川内原子力発電所 1, 2号炉  
運転期間延長認可申請  
(審査会合における指摘事項の回答)

2023年 1月24日

九州電力株式会社

No.	指摘事項の内容	頁
1	コンクリート構造物における、遅延膨張性のアルカリ骨材反応に対する潜在性について今後説明すること。	2～12
2	評価対象機器・構造物はいつ設工認を受けたのか、いつ運開したのか、具体的な日付を今後説明すること。	13, 14
3	経年劣化傾向の評価について、30年目と40年目の評価の差異を個別事象の説明時に説明すること。	個別事項説明時に別途説明予定
4	30年目の長期施設管理方針の有効性評価について、評価内容を個別事象ごとに今後説明すること。	個別事項説明時に別途説明予定
5	国外の運転経験の抽出元について、評価書本文にはPWR情報検討会等についての記載がないため、記載を適正化すること。	15
6	大飯発電所3号機加圧器スプレイライン配管溶接部における事象を踏まえた評価が評価書に記載されていないため、新知見として評価書または施設管理方針に適切に反映すること。	16

観察部位 (1号炉) : 原子炉格納施設等 (外部遮蔽壁)

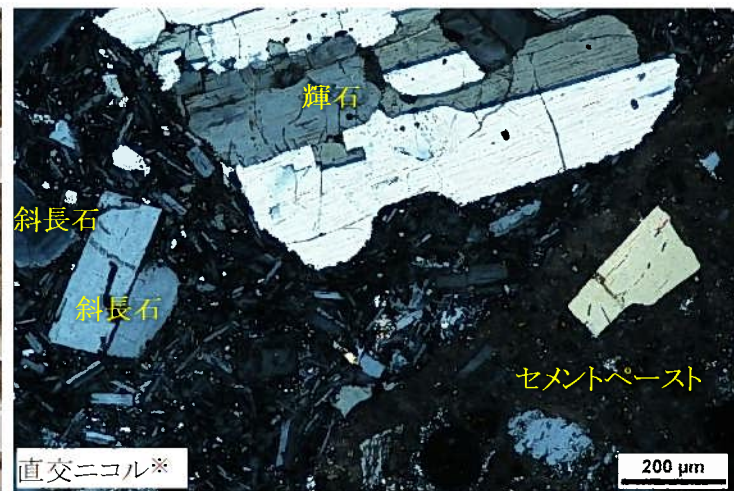
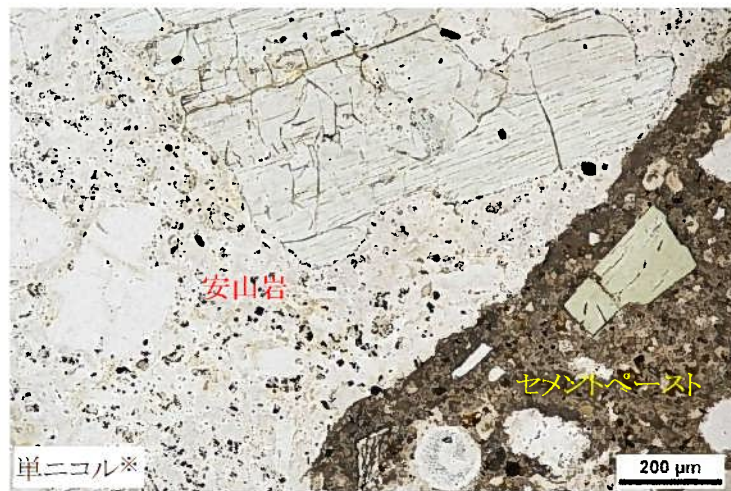
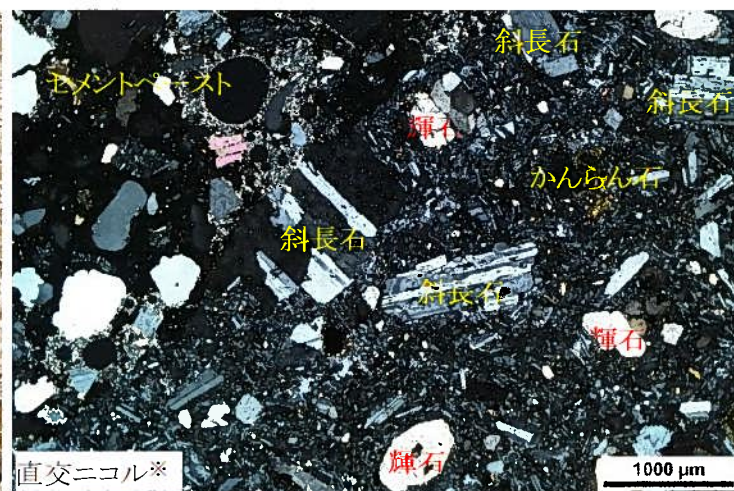
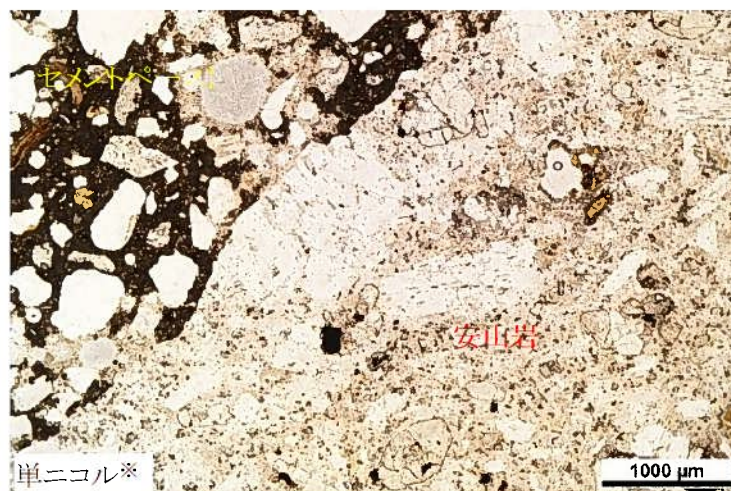
安山岩は、斜長石や輝石等の斑晶と、その粒間を埋める微細な組織からなる石基から構成される。安山岩において、膨張や劣化を生じるような進行したアルカリ骨材反応の現象としての膨張ひび割れは認められなかった。

安山岩は、斜長石、輝石、かんらん石等の斑晶と、その粒間を埋める微細な組織からなる石基から構成される。安山岩において、膨張や劣化を生じるような進行したアルカリ骨材反応の現象としての膨張ひび割れは認められなかった。

⇒骨材に反応リムの形成 (i) とゲルの滲み (ii) が認められたものの、極めて軽微な反応状況であった。

観察部位 (2号炉) : 取水槽 (海中帯)

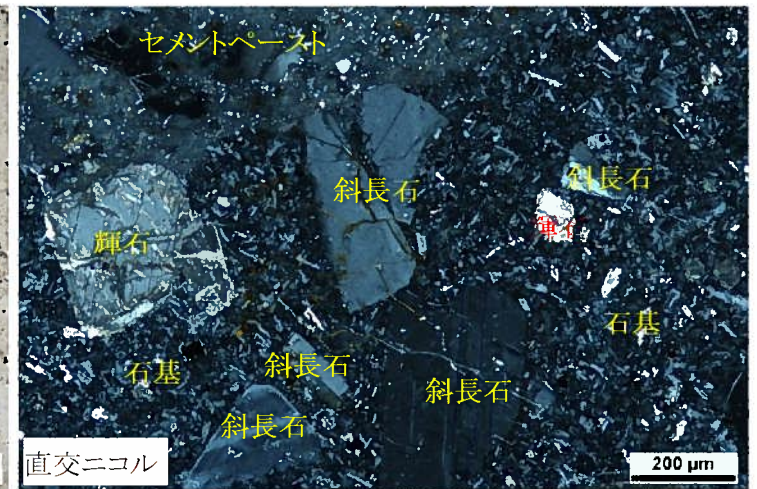
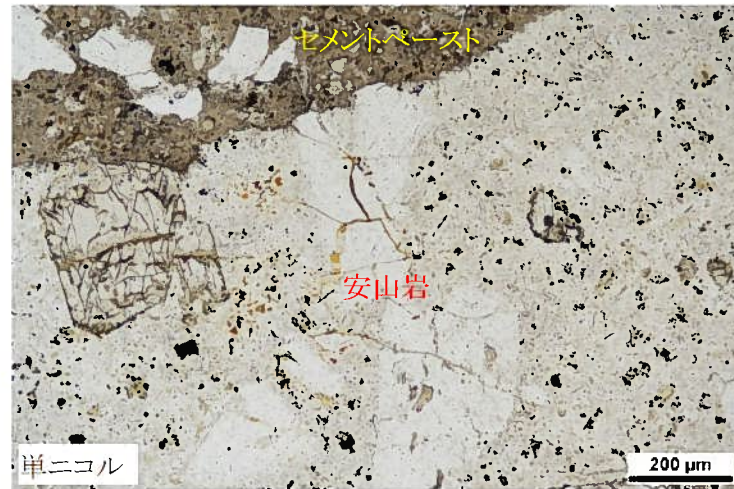
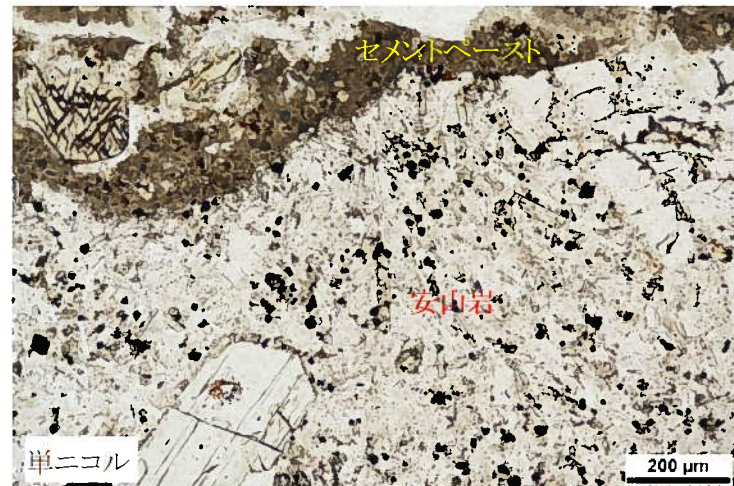
安山岩は、斜長石や輝石の斑晶と、その粒間を埋める微細な組織からなる石基から構成される。安山岩において、膨張や劣化を生じるような進行したアルカリ骨材反応の現象としての膨張ひび割れは認められなかった。

安山岩は、斜長石や輝石等の斑晶と、その粒間を埋める微細な組織からなる石基から構成される。安山岩において、膨張や劣化を生じるような進行したアルカリ骨材反応の現象としての膨張ひび割れは認められなかった。

⇒骨材に反応リムの形成(i)とゲルの滲み(ii)が認められたものの、極めて軽微な反応状況であった。

#### (1号炉(外部遮蔽壁)の例)

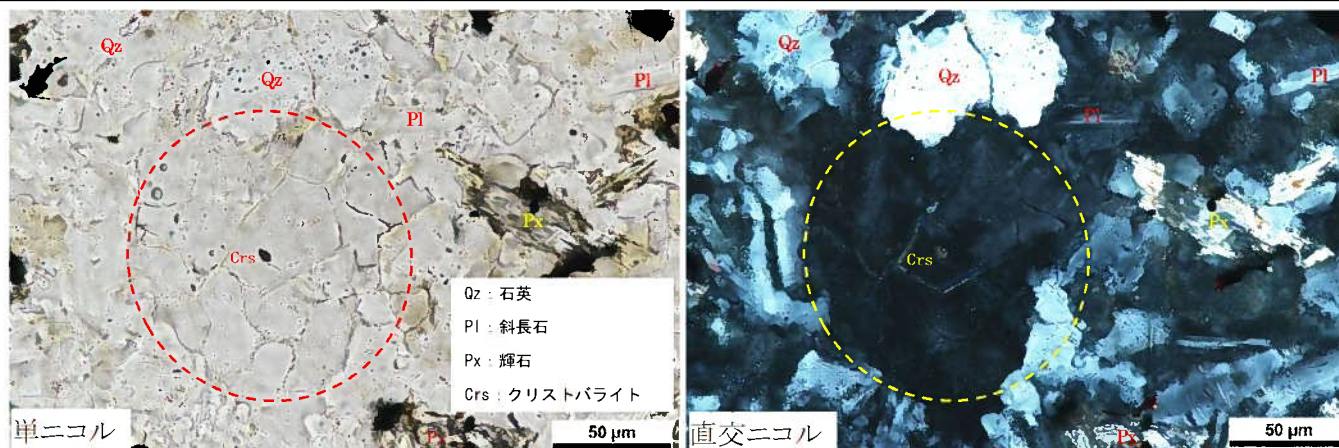
- 粗骨材に急速膨張性の反応性鉱物(クリストバライト等)が認められた。  
⇒促進膨張試験の結果※1、急速膨張の可能性は低いと判断した(A)。

安山岩の石基部分を拡大して示す。反応性鉱物としてクリストバライトが確認された。クリストバライトは単ニコルで屋根瓦のような模様を示し、直交ニコルでは暗く観察される。大きくまとまった部分を破線内に示す。

#### (2号炉(取水槽)の例)

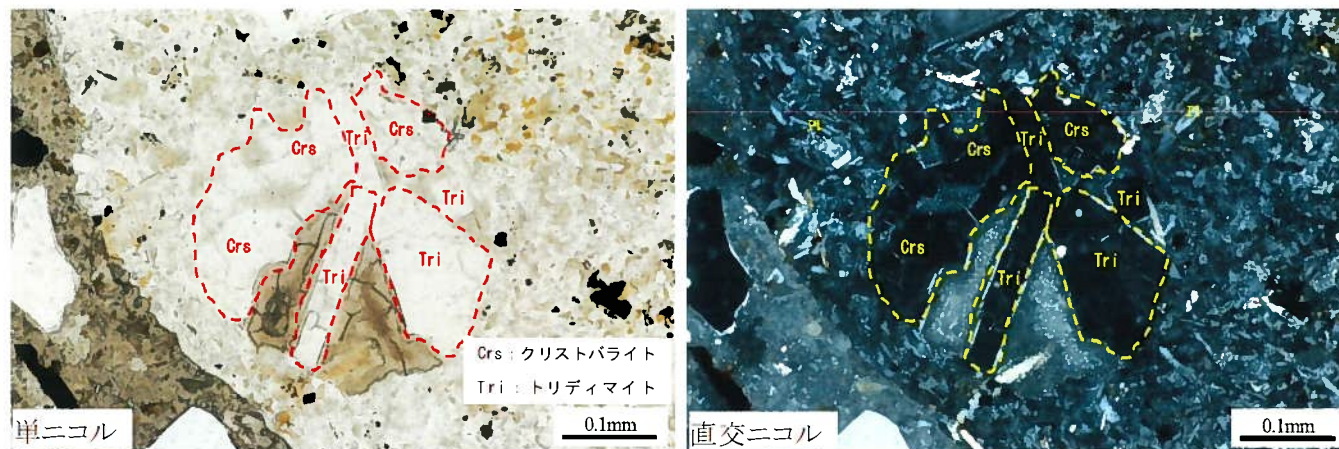
安山岩の石基部分を拡大して示す。反応性鉱物としてクリストバライトとトリディマイトが確認された。クリストバライトは単ニコルで屋根瓦のような模様を示し、直交ニコルでは暗く観察される。トリディマイトは薄板状や楔形をしており、直交ニコル下では双晶を示す。大きくまとまった部分を破線内に示す。

遅延膨張性の反応性鉱物 (取水槽 気中帯 (1号炉) の例)

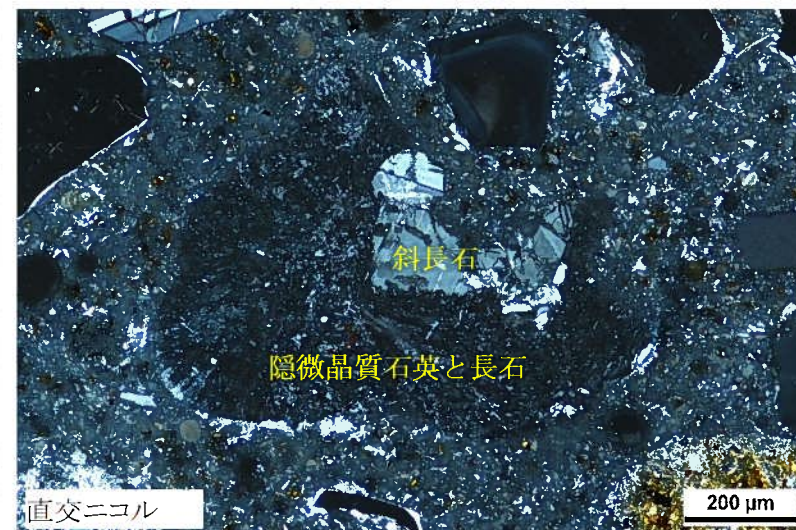
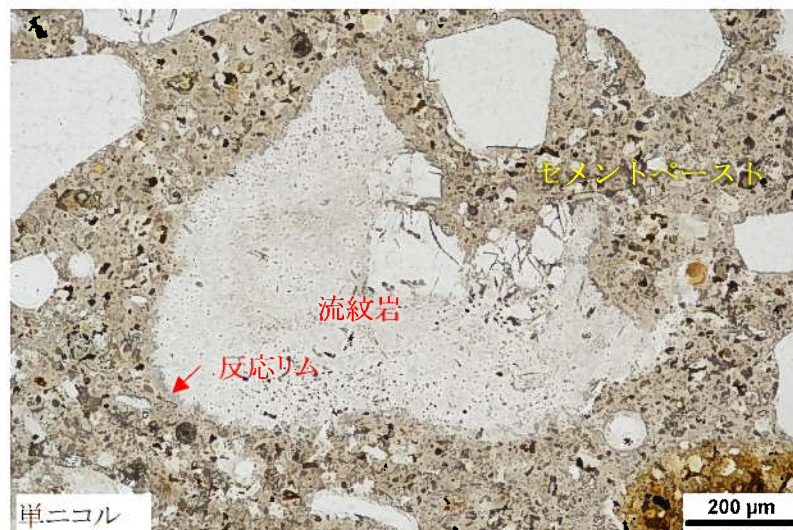
- 「取水槽」の一部の部位(P10の赤枠)において、海砂の一部である流紋岩の中に遅延膨張性の反応性鉱物(隠微晶質石英、微晶質石英)が認められた。  
⇒細骨材に膨張や劣化を生じるような進行したアルカリ骨材反応の現象としてのひび割れや膨張は確認されていないことから、遅延膨張の可能性は低いと判断した。なお、流紋岩以外については、遅延膨張性の反応性鉱物は認められなかった(Ⓑ)。
